Mission régionale d'autorité environnementale  
Île de France

**Avis en date du 28 mai 2018  
de la Mission régionale de l'autorité environnementale sur le projet d'aménagement  
d'un nouveau secteur « parc » dans le périmètre de l'île de loisirs de la  
la Corniche des Forts à Romainville dans le département de la Seine-Saint-Denis**

**Figure 84: Localisation des sondages ayant fait l'objet d'analyses chimiques**

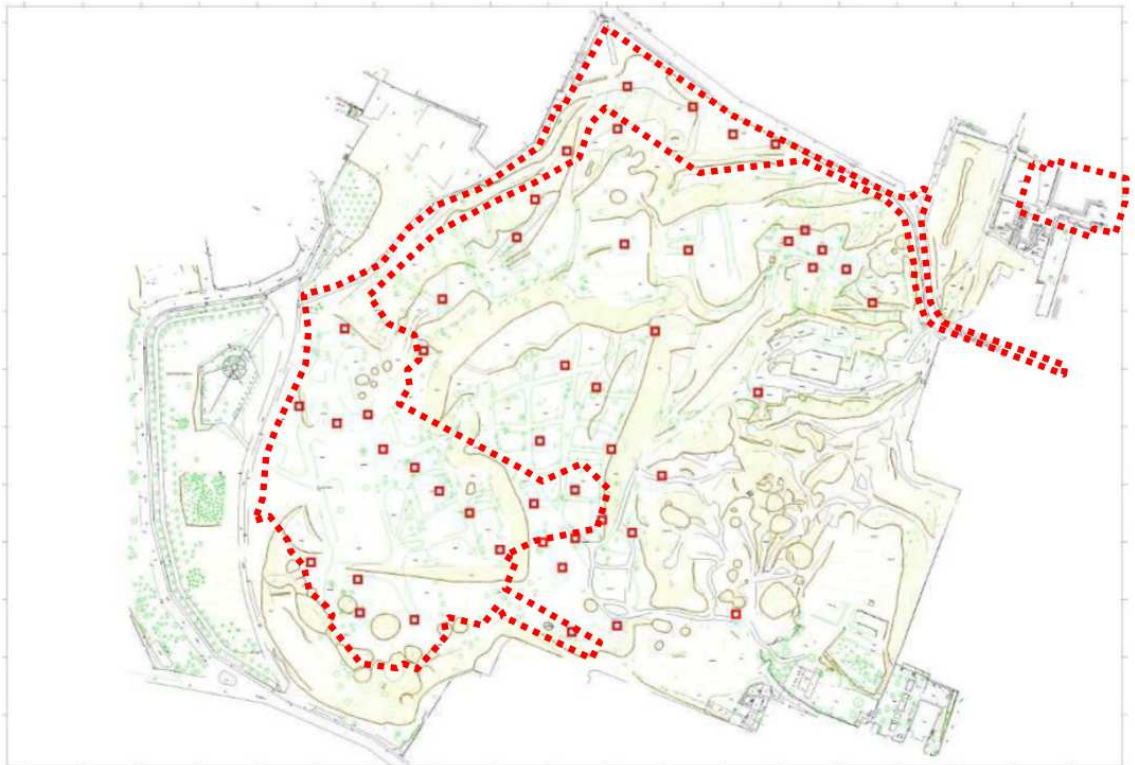
Les cartes des résultats d'analyse des différents polluants recherchés sont présentées (pages 126 à 133). La localisation du périmètre du projet a été ajoutée sur ces cartes afin de permettre une meilleure compréhension de l'enjeu de pollution des sols, à la suite d'une recommandation de l'autorité environnementale dans son précédent avis.
